Que funcionarios de la Corporación evaluaron la información aportada, relacionada con la fuente a intervenir, generándose el informe técnico N° **IT-07155-2024** del 22 de octubre de 2024, dentro del cual se formularon las siguientes observaciones y conclusiones las cuales son parte integral del presente acto:

4.2 La solicitud consiste en la modificación de las dimensiones constructivas de una obra de protección en la margen derecha de la Quebrada La Pereira autorizada mediante la resolución RE-02462-2022, la cual se utilizó para realizar la ampliación de la vía Nacional Rionegro- La Ceja del Tambo, en marco del proyecto Mejoramiento Conexión Vial La Ceja.

Asunto: Modificación ocupación de cauce

Tabla 3.7.2-5 Curva IDF La Unión

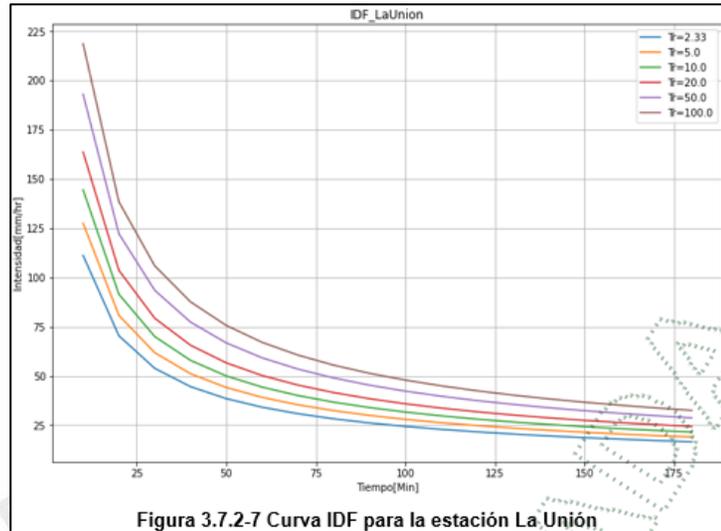
- Por medio de las curvas IDF (Intensidad-Duración-Frecuencia) de cada estación pluviográfica es posible asociar un valor de intensidad y precipitación.

3.5.2 Hidráulica

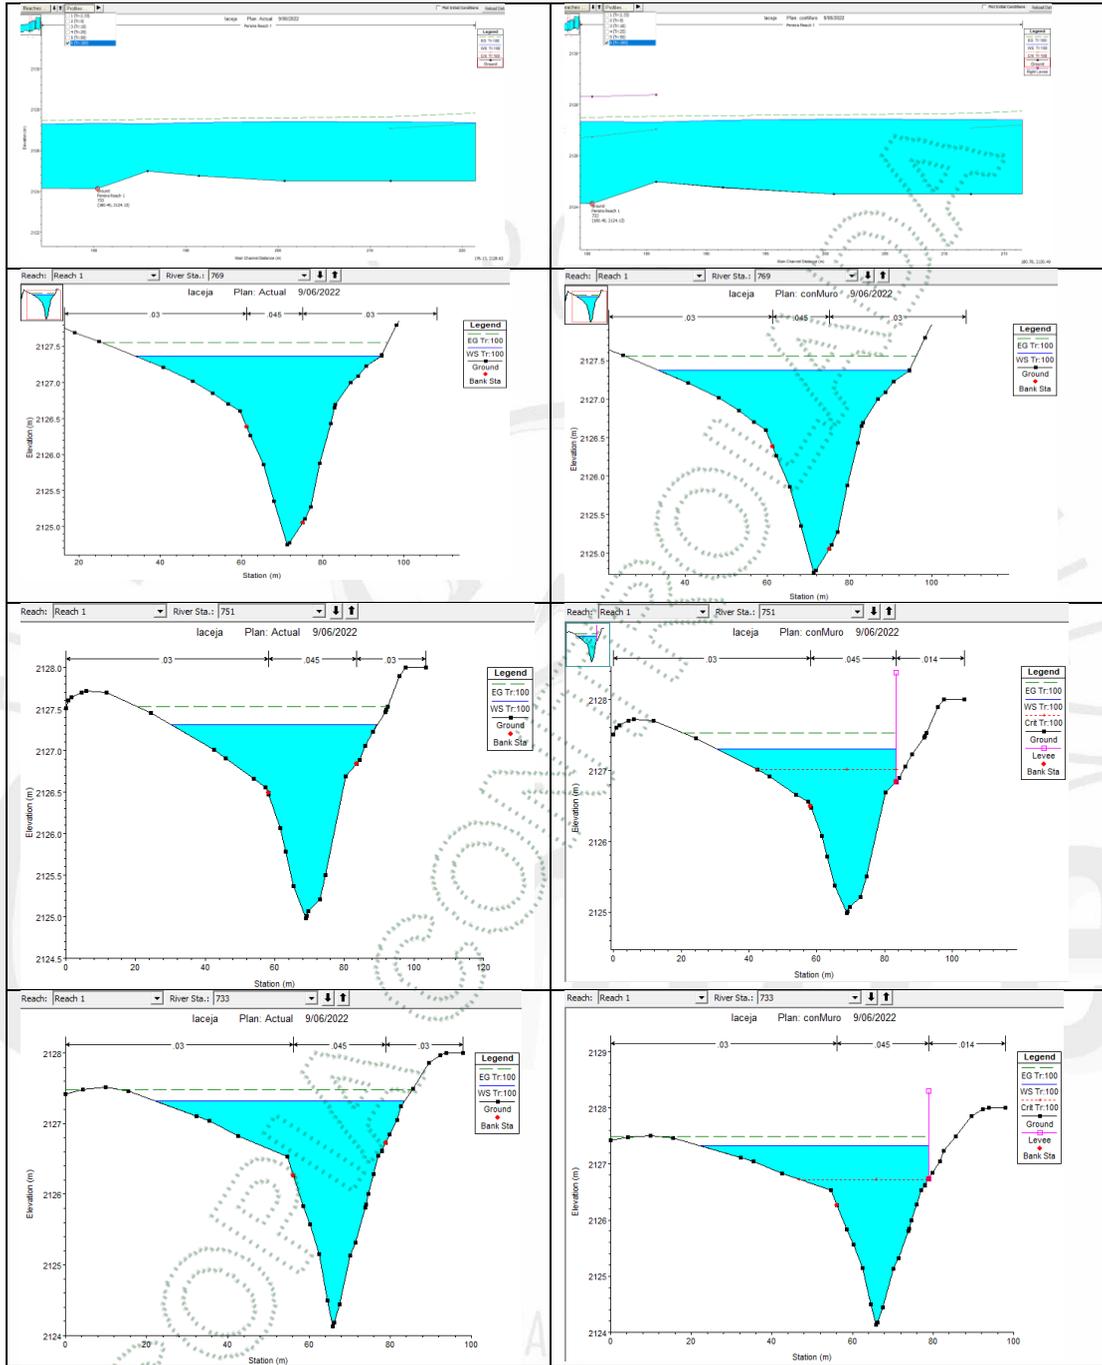
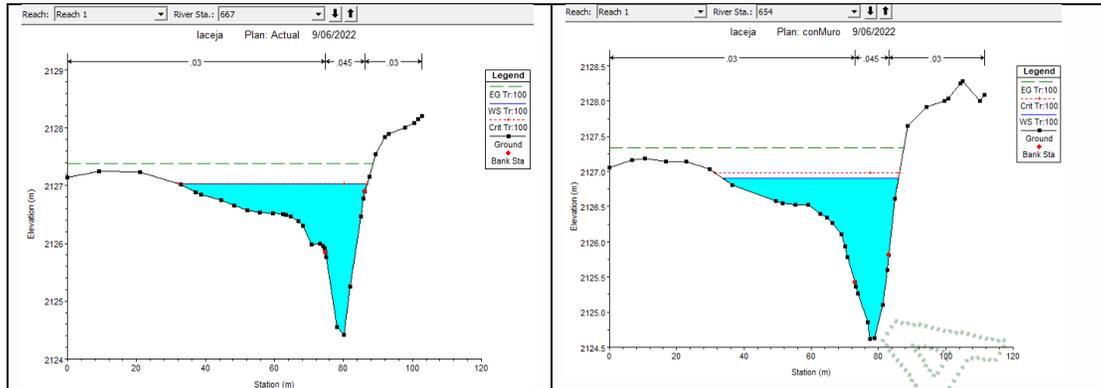
- La modelación hidráulica entregada, se observan las siguientes secciones previo, durante y después de la obra de protección planteada, teniendo en cuenta el cambio de la rugosidad en la margen derecha:

Comparados los parámetros de velocidad y cota de la lámina de agua para un $Tr=100$ años, se observa que hay cambios poco significativos en las secciones donde se ubicará la obra planteada, las cuales son desde la 751 hasta la 667 y luego de la obra, se retorna a las condiciones sin alteración.

River Sta	Q Total (m ³ /s)	SIN OBRA		CON OBRA		ANÁLISIS	
		W.S. Elev (m)	Vel Chnl (m/s)	W.S. Elev (m)	Vel Chnl (m/s)	W.S. Elev (cm)	Vel Chnl (%)
799	96.72	2127.40	2.01	2127.42	1.99	2.00	-1.0%
769	96.72	2127.37	2.12	2127.38	2.09	1.00	-1.4%
751	96.72	2127.31	2.18	2127.31	2.21	0.00	1.4%
733	96.72	2127.32	1.89	2127.32	1.91	0.00	1.1%
688	96.72	2127.26	2.18	2127.25	2.18	-1.00	0.0%
667	96.72	2127.03	3.00	2127.03	2.99	0.00	-0.3%
654	96.72	2126.90	3.35	2126.90	3.34	0.00	-0.3%
604	96.72	2126.91	2.14	2126.91	2.14	0.00	0.0%

Nota: La obra planteada se ubica abajo de un puente vehicular, que según las modelaciones allegadas no posee capacidad hidráulica para transportar el caudal correspondiente para un Tr 100 años.
